CTP Architectes Ordre des Architectes LR° S01312							PV
COMPTE RENDU N° 29							
Date de la visite :					Lundi 04/04/2022		29
P1	Maître d'ouvrage : PALAVAS-LES-FLOTS					00	
Adresse : 16 Boulevard Maréchal Joffre 34250 PALAVAS-LES-FLOTS							
Opération : ELEVATION DE LA CAPITAINERIE							
Adresse : Port de plaisance de Palavas-les-Flots							
Marché n° : 21POR06							
Maîtrise d'Ouvrage :				MAIL	TELEPHONE		
Représenté par,		Mr Gabaudan	dga@palavaslesflots.com	06 79 54 65 60		CONVOCATION n°30	Abs* n
		Mr Jeanjean	portdepalavas@palavaslesflots.com	06 09 08 29 89			
		Mme Olivier	audrey.olivier@palavaslesflots.com	06 43 49 95 04			
Architecte :		Mr Cascales	cascales@architectes.org	06 09 71 23 25			
Coordonnateur SPS :		Mr Angilella	jma@imatec.fr	06 06 49 69 19			
Coordinateur SSI :		SO					
Bureau de Contrôle :		Mr Dadone	clement.dadone@btp-consultants.fr	06 46 70 77 47			
LOT	INTERVENANT	ENTREPRISE	MAIL	TELEPHONE	ETAT

COMPTE RENDU N° 29

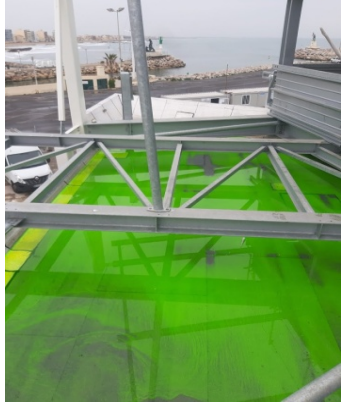
50	ETANCHEITE (Support bac acier)	<u>SORTIES en attente, avec :</u>	
51	> (x1) VMC Ø 125 mm suivant plan de réservation		
52	> (x2) Trop plein EP Ø 80 mm suivant indication (sud-ouest)		
53	► Fournir Dossier EXE et fiches produits (RAPPEL CT)	Référent ASTEN (Mr Rouina : 06 11 30 33 68)	
54	PROTECTION N°01: (CHANTIER) R+2		
55	> Mise en place d'un <u>couloir d'accès</u>		
56	<u>BARDAGE</u> : (Double peau)		
57	L'entreprise CMA doit finaliser prioritairement le niveau allège du bardage avec :		
58	> Pose isolant thermique / CLADIPAN LV 32 110MM		
59	> Pose du pare-pluie DELTA-FASSADE*20 y compris DELTA®- FLEXXBAND 80 mm		
60	URGENT > Bavette d'appuis pour menuiseries sur traverse (Tube 80x80 mm)

61	► LOT 04 : FRANCE ALUMINIUM		Convocation n° 30	OUI
62	PLANNING :			
63	L'entreprise FR-ALU doit assurer le hors d'air [Prévoir INTERVENTION à partir du 14/04]			
64	RAPPEL : Fournir le détail technique du plafond SAS			
65	► LOT 05 : SODAC		Convocation n° 30	OUI
66	Réfèrent Chantier pour SODAC : a.jansen@sassodac.fr		06 76 05 26 12	
67	Prévoir INTERVENTION en suivant la pose des menuiseries			
68	> En attente de validation du tracé des cloisons in situ			
69	> Principe de calepinage du faux plafond à définir			
70	► LOT 06 : CAMBORDE		Convocation n° 30	OUI
71	Mise à jour de l'avenant TS pour signature MOA			
71	► LOT 07 : GAYRAUD		Convocation n° 30	OUI
72	IMPORTANT : Livraison ascenseur semaine n°15			
73	INTERVENTION Gayraud pour l'alimentation ascenseur depuis le TD2 avec cheminement provisoire en sous-face extérieur			
74	► LOT 08 : CFA Division NSA		Convocation n° 30	OUI
75	INTERVENTION CFA ► Livraison et montage de l'ascenseur à partir du mardi 12/04

76	IMPORTANT			
77	L'entreprise doit prévoir une protection du pylône (carton / couverture / film à bulle) sur une hauteur de 2 m / niv.00			
78	► LOT 10 : MARCORY / VIOLAN		Convocation n° 30	OUI
79	► R+1 / Chape liquide		NIVEAU FINI : Seuil existant (- 5 mm)	
80	INTERVENTION jeudi 07/04 avec : > Délimitation soignée de la trémie GT (coffrage)			
81	> Parachèvement de l'isochape à la liaison sol/mur.			
82	► R+2 / RESERVATION Tapis d'entrée			
83	VISA n°10-1 ind 01à observations bloquantes (cf. annexe)			
83	► LOT 11 : EDISON		Convocation n° 30	OUI
84	IMPLANTATION PANNEAUX		EN ATTENTE	
85	Sur la base du plan d'implantation N°59, fournir les études de la STRUCTURE des panneaux			
86	Option retenue : Structure métallique galvanisé (Type HEA) fixée sur "dalles" béton sur Styrodur			
87	RAPPEL : avis BTP Consultant			
88	> Avis suspendu sur le dispositif de coupure d'urgence AC photovoltaïque / FED n°15

A	► DOCUMENTS ANNEXES
A1	FAP02-01b > Cofradal* / MOA - CMA
A2	FAP03-01 > Ligne de vie / MOA - CMA
A3	FAP05-01 > Dossier technique plâtrerie & aménagement / MOA - SODAC
A4	VISUEL pour liaison des lames de pare-soleil par éclisse métallique / CMA
A5	VISA - Cadre tapis d'entrée LOT 01 & LOT 10 / VIOLAN - MARCORY - SOREDAL
